Variante semplificata n.13 al R.U.

**Modeste modifiche alla
disciplina del territorio urbanizzato -
RELAZIONE MOTIVATA PER
LA PROCEDURA DI VERIFICA
DI ASSOGGETTABILITA' A VAS
SEMPLIFICATA**

ELAB. 1

COMUNE DI SANSEPOLCRO

Estratto della VARIANTE AL R.U. N. 11.e PER MODIFICHE ALLA DISCIPLINA DI AREE CON DESTINAZIONE PREVALENTEMENTE RESIDENZIALE approvata con D.C.C. n. 38 del 12/05/2020 con individuata l'area oggetto della istanza n. 34

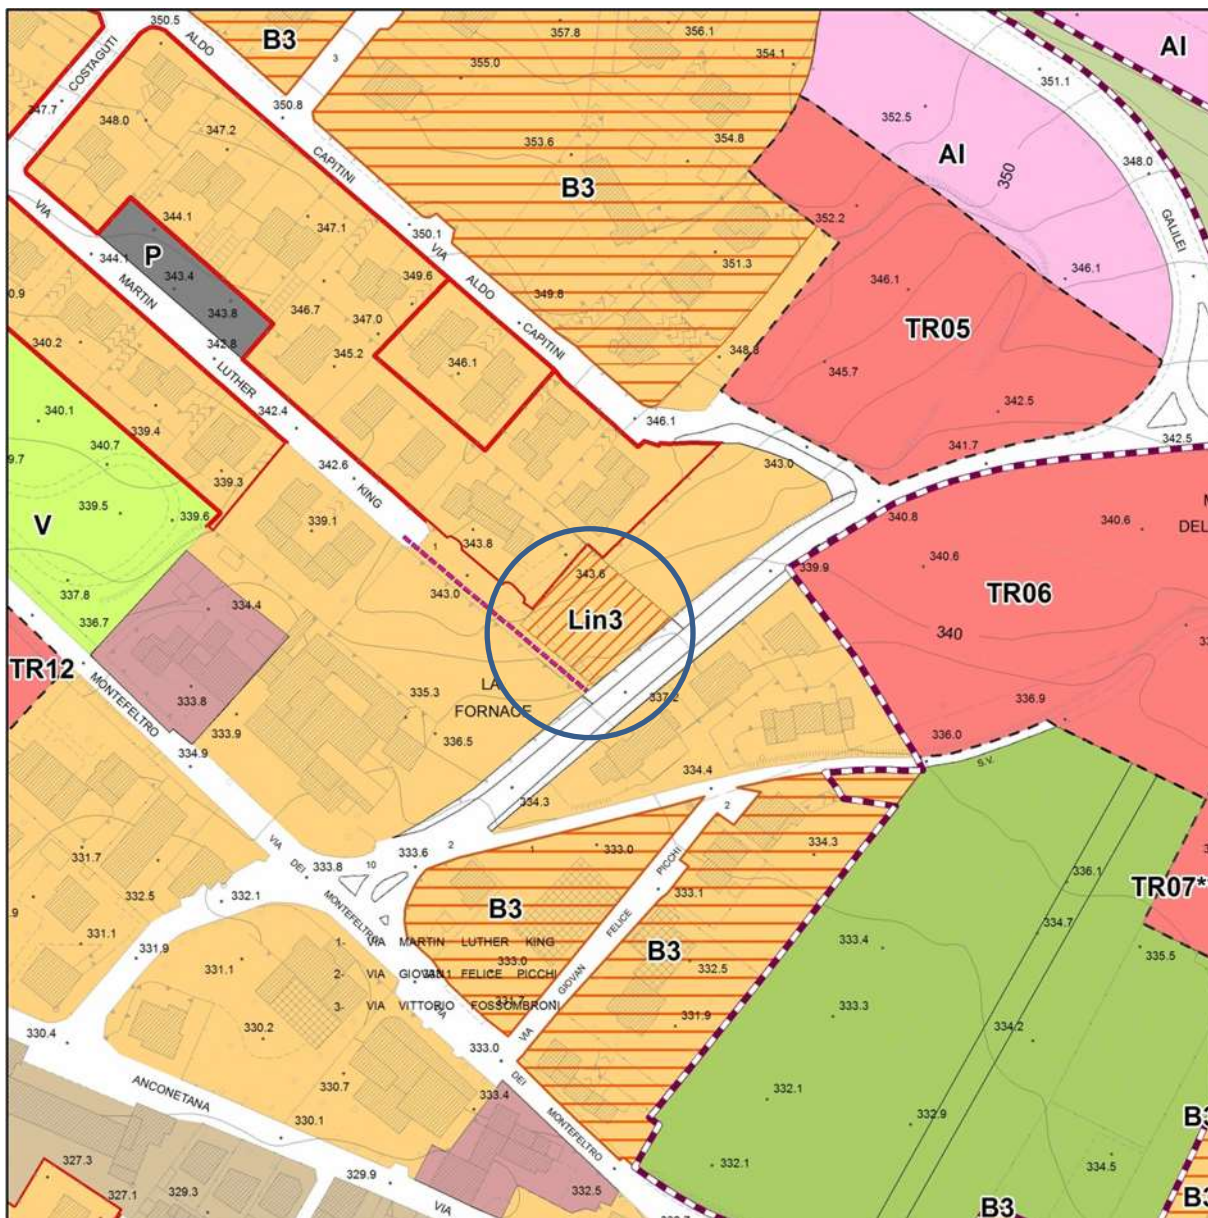
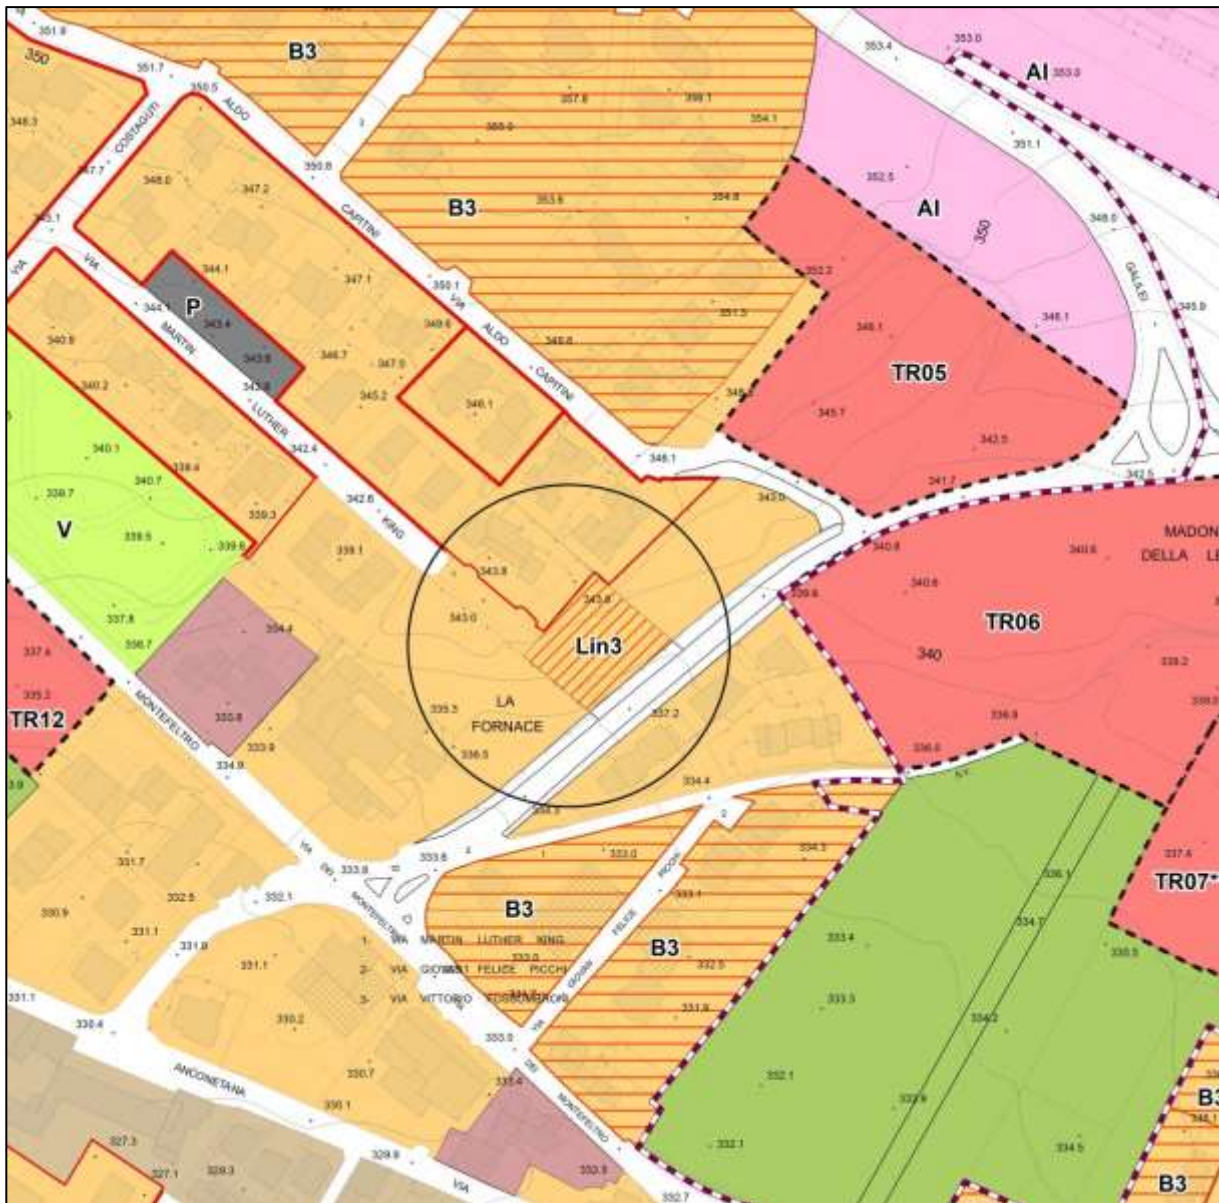
Nella richiesta di rettifica del giugno 2020 si chiede di eliminare la prescrizione che dispone: “- *dovrà essere prevista l'accessibilità veicolare al lotto esclusivamente dal margine nord-ovest ovvero dalle particelle 1153, 1139, 1148 del foglio 71; lungo via della Montagna potranno essere previsti solo accessi pedonali*”

A seguito di sopralluogo con i funzionari comunali competenti in merito alla sicurezza stradale non è stato ravvisato alcuna criticità in merito alla suddetta richiesta e quindi, con la presente variante si propone di eliminare tale prescrizione.

Si è poi rilevato che la tavola 2b2 facente parte della medesima VARIANTE AL R.U. N. 11.e PER MODIFICHE ALLA DISCIPLINA DI AREE CON DESTINAZIONE PREVALENTEMENTE RESIDENZIALE approvata con D.C.C. n. 38 del 12/05/2020 risulta non adeguata alla versione finale della variante in cui era stata accolta la osservazione per la eliminazione di un percorso pedonale pubblico che era previsto sul margine sud-est dell'area oggetto della istanza n. 34 nella versione adottata della stessa variante.

L'estratto della tavola della disciplina del territorio urbanizzato sarà pertanto corretta, nell'ambito della presente variante, nel modo che riportato nell'estratto di cui sopra.

Estratto della VARIANTE AL R.U. N. 11.e PER MODIFICHE ALLA DISCIPLINA DI AREE CON DESTINAZIONE PREVALENTEMENTE RESIDENZIALE approvata con D.C.C. n. 38 del 12/05/2020 con individuata l'area oggetto delle istanze n. 28 e 29

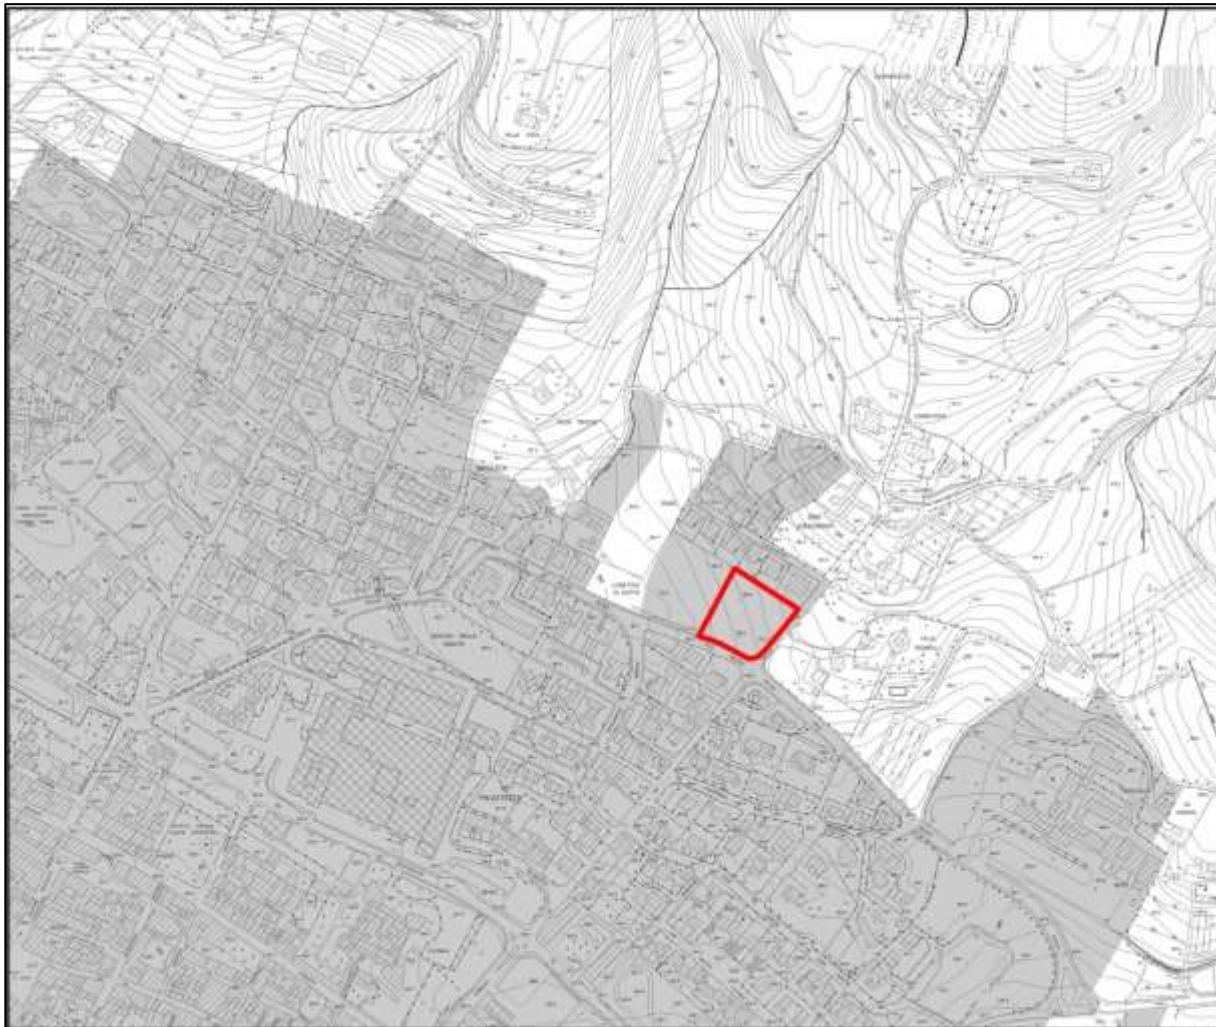
La presente nuova disciplina della TR04b è stata ritenuta, nella richiesta di rettifica del giugno 2020 sopra descritta, estremamente penalizzante laddove prescrive che:

“- realizzazione di un marciapiede (larghezza minima di 1,5 metri) lungo via Galilei e via dei Molini e sua cessione gratuita al Comune; tale marciapiede sarà realizzato a contatto dei lotti privati;

- cessione gratuita al Comune di un'ulteriore fascia lungo strada, sempre lungo via Galilei e via dei Molini, della larghezza minima di 2,5 metri per la realizzazione di pista ciclabile parallela al sopra citato marciapiede;
- l'area a cessione posta in corrispondenza del cono visivo libero da edificato verso la collina, ricadente all'interno della TR04.a, dovrà essere destinato a verde pubblico di competenza sia della TR04.a che della TR04.b attraverso apposite compensazioni tra i vari proprietari interessati.”

- la cessione di una fascia di 4 metri, parallela sia a via Galilei che a via dei Molini, e tutta nella proprietà privata non consenta di realizzare una congrua edificazione nei lotti posti lungo via Galileo (parte sud della TR04b);
- l'attuazione di tale prescrizione comporterebbe la compromissione di un filare di alberi esistente sul margine nord di via Galilei e su quello ovest di via dei Molini;
- l'attuazione dell'ultima prescrizione vanificherebbe l'accoglimento della suddivisione della originaria TR04b in due sub aree TR04.a e TR04.b, che pur era stata assentita nell'ambito della VARIANTE AL R.U. N. 11.e PER MODIFICHE ALLA DISCIPLINA DI AREE CON DESTINAZIONE PREVALENTEMENTE RESIDENZIALE approvata con D.C.C. n. 38 del 12/05/2020.

Tenuto conto di quanto segnalato e che all'interno della TR04.b, come del resto nella adiacente TR04.a, rientra anche una porzione di terreno che è già di proprietà comunale con la presente variante viene pertanto riformulata la disciplina della TR04.b (e, coerentemente anche della TR04.a) nel modo che segue:

<i>Descrizione</i>	Area interna al perimetro edificato di completamento residenziale in ambito di potenziamento della residenza del Piano Strutturale	
<i>Finalità</i>	Completamento residenziale con formazione di cuneo ambientale a verde di connessione tra edificato e area agricola che formi un cono visivo aperto verso il paesaggio collinare	
<i>Superficie territoriale</i>	6.880 mq	
<i>Dimensionamento</i>	<i>Indice di utilizzazione territoriale</i>	0,20 (pendenza del versante superiore al 10%)
	<i>SUL</i>	1376 mq.

Estratto del RU stato modificato in recepimento delle istanze presentate dalle società OMAC srl e INSIEME srl

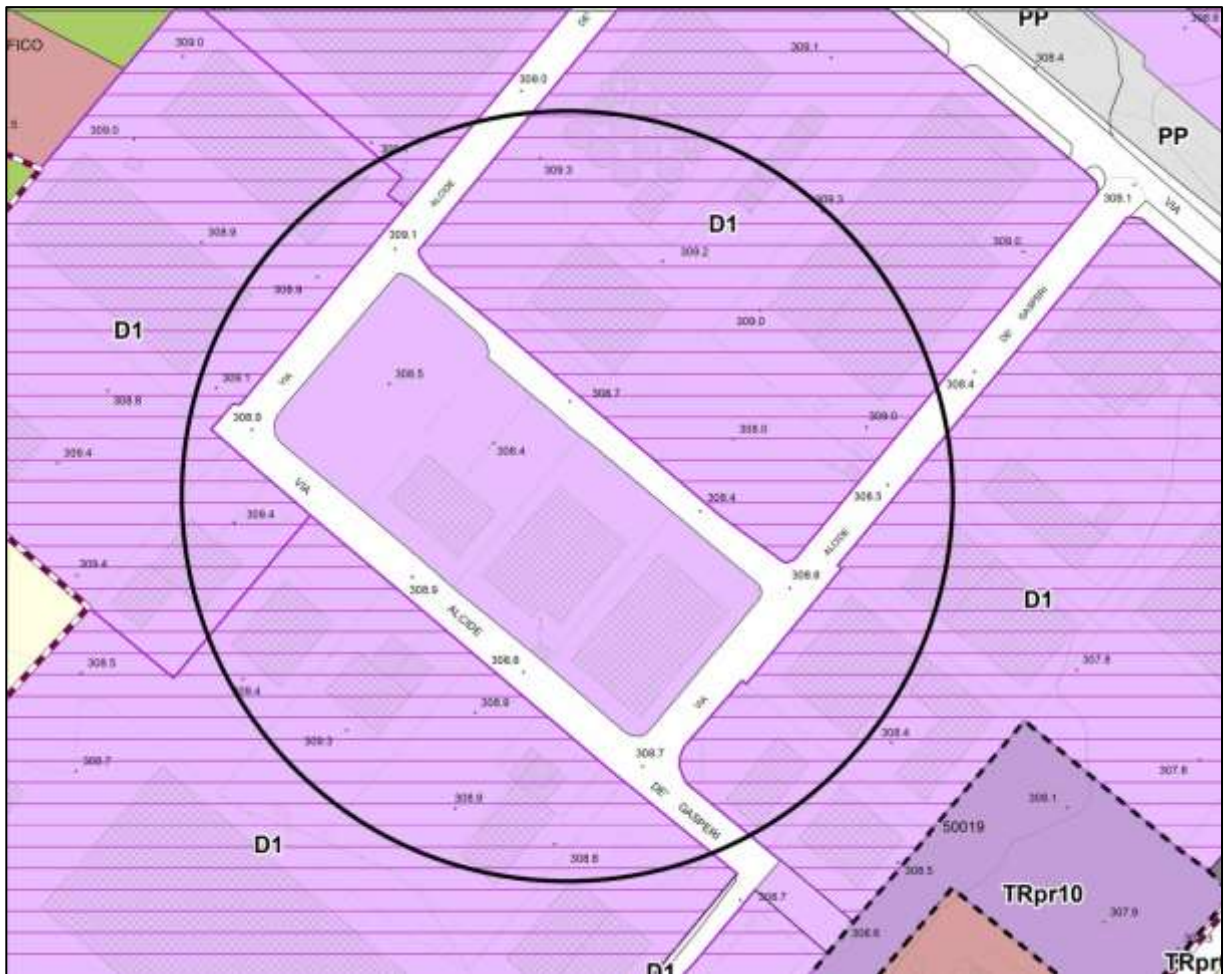
c) Con istanze pervenute in data 05/06/2020, prot. n. 11159 (pervenuta dalla società OMAC srl) e prot. n. 11160 (pervenuta dalla società INSIEME srl), ci è stata segnalata la necessità di ampliare un capannone esistente posto nella zona industriale Trieste, in un'area distinta catastalmente al foglio 82, particella 262, subalterni 3 e 4, che è attualmente individuata dal vigente RU come "*Tessuti produttivi*" in cui sono consentite solo addizioni volumetriche fino ad un massimo del 20% della volumetria esistente. Tale area fa parte di un isolato con lotti prevalentemente saturi i cui l'unico lotto con rapporto di copertura del 23% ben al di sotto del massimo attribuito ai tessuti produttivi o commerciali dall'art. 47 delle NTA del RU e che è pari al 60%.

Al fine quindi di poter realizzare l'ampliamento richiesto nelle suddette istanza, secondo modalità edificatorie già messe in atto nei lotti confinanti, si chiede di individuare l'area in questione come *"Tessuti produttivi e commerciali di completamento D1"* soggetti alla disciplina di cui all'art. 47bis:

La modifica introdotta comporta una possibilità di interventi di completamento con incremento massimo di SUL di circa 1.800 mq. a fronte della presenza sullo stesso lotto di un capannone esistente con SUL pari a 1.300 mq.. Negli altri lotti interessati dalla presente variante risultano invece già saturi e, pertanto, la presente variante non produce sostanzialmente effetti.
